| Deres ref.: | Vår ref 2022/2937-2 | Arkiv nr | Saksbehandler Anne Britt Ottøy | Dato 28.06.2022 |

Uttale til oppstart av planarbeid for utdypning/mudring av innseilingen til Gnr 57 Bnr 22 - Skude Fryseri - Nesgapet - Skudeneshavn - Karmøy kommune - Rogaland fylke - PlanID 1035

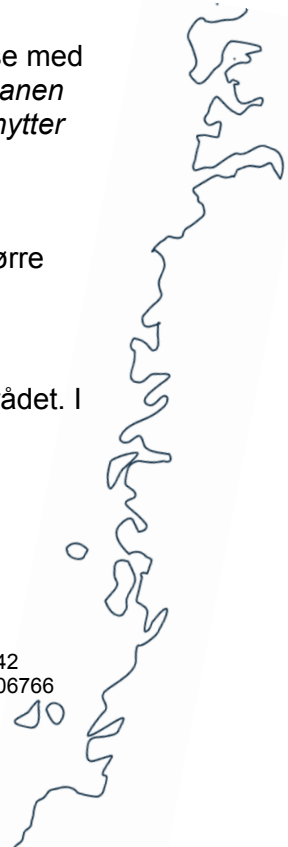
Det opplyses at en utdypning til -9,5 meter ikke nødvendigvis vil medføre mer og større båtrafikk til Skude Fryseri, men det positive er at fartøyene vil kunne utnytte lastekapasiteten bedre ved å kunne laste fullt opp.

Kystverket er positiv til at planarbeidet legger opp til å øke dybden innenfor planområdet. I gjennomføringsfasen vil det være viktig å ta hensyn til øvrig trafikk og eksisterende infrastruktur på sjøbunnen.
